监理通知单

工程名称: 申宣宣城流水镇 100MW 农光互补光伏电站项目

编号: ZHJL-YCGF-TZD-004

主题: 关于 110KV 输出线路施工相关事宜

相片一：螺栓未紧固

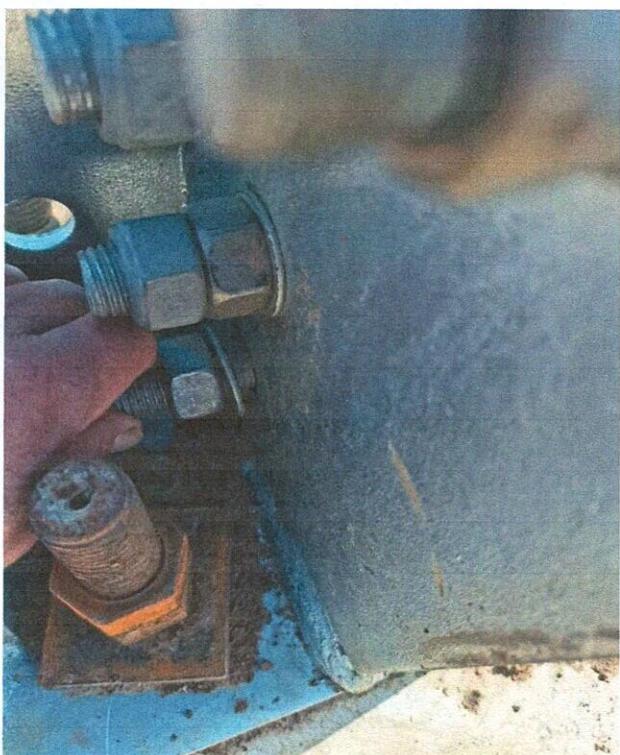
相片二：螺栓未紧固

施工单位需加强现场安全、质量管理, 对于不符合要求的塔进行自检、消缺整改工作, 对于分部、分项工程按验收程序进行报验, 否则不允许转入下一道工序施工, 望施工单位悉知并严格执行。

相片三：架线道路未见安全警示标识牌

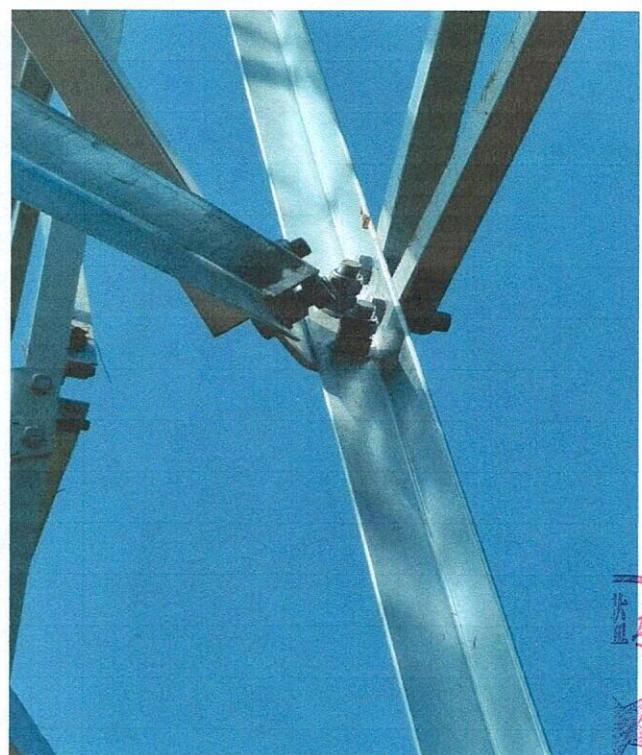
相片四：地脚螺栓未拧紧
